Л И С Т У Т В Е Р Ж Е Н И Я
изменения отраслевых стандартов
сборника "Изогреватели парово-
дяные тепловых сетей"

ИЗМЕНЕНИЕ № 3

ОСТ 108.101.101-76

ПОДОГРЕВАТЕЛИ ПАРОВОДЯНЫЕ,
КОРПУСА

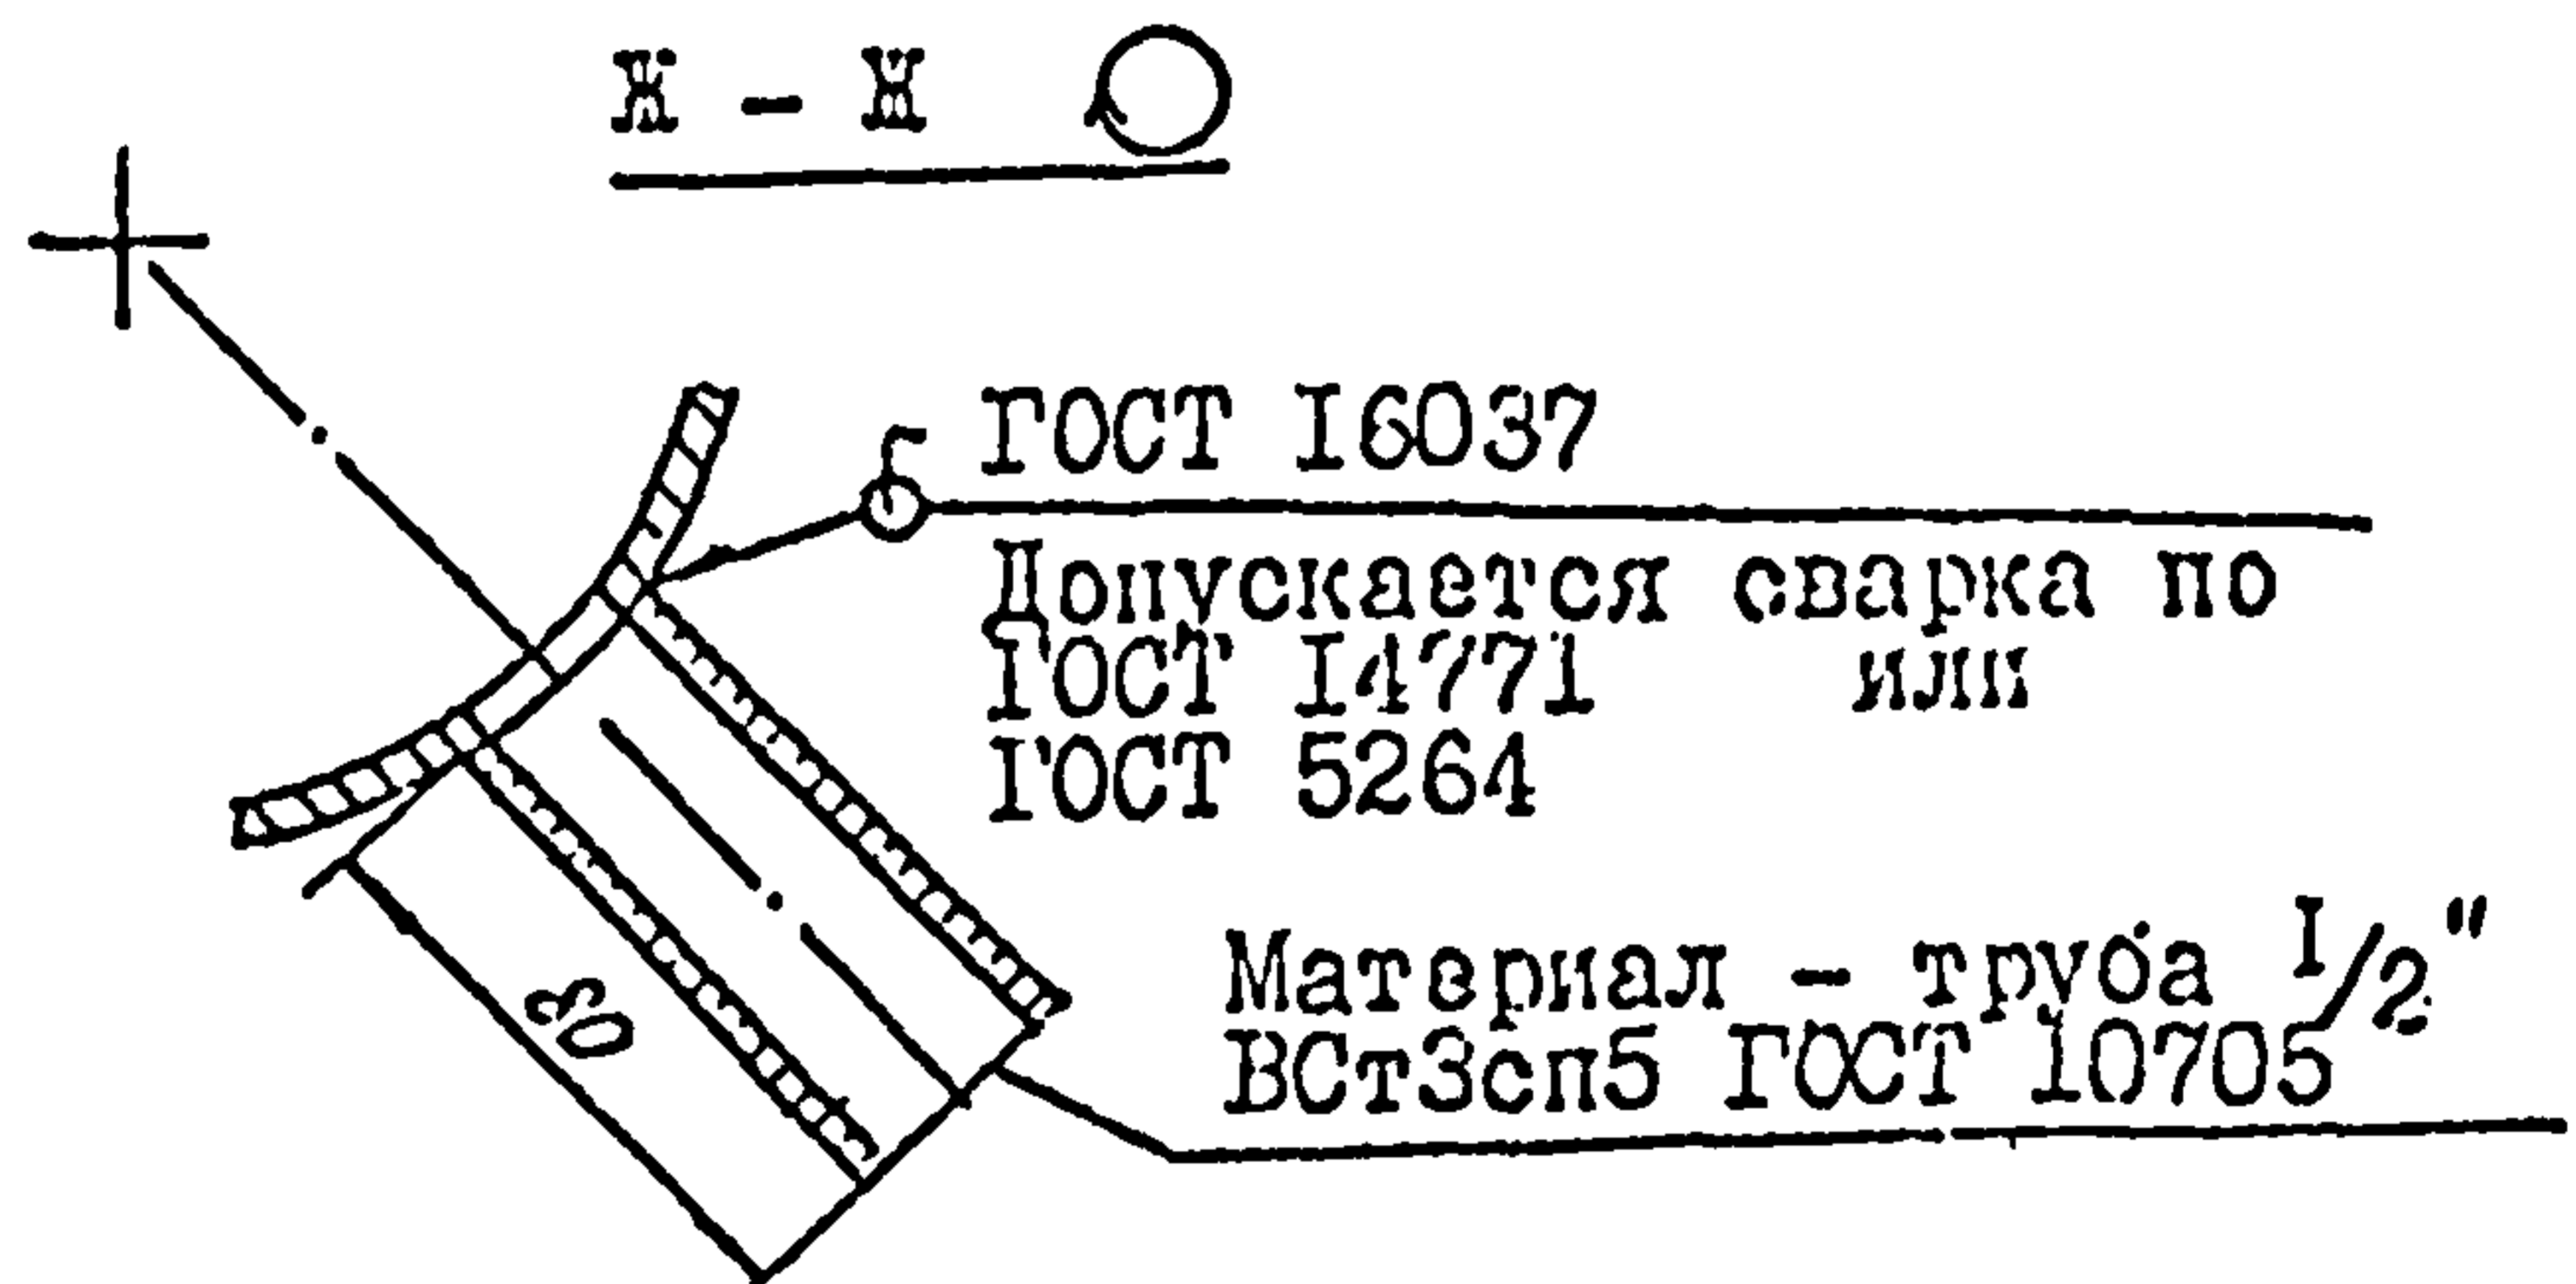
Пункт 2. изложить в новой редакции: "2. конструкция и размеры корпусов должны соответствовать указанным на черт. 1, 1а, 2 и в табл. 1 и 2"; черт.1 сечение

"Ж - Ж" заменить новым:
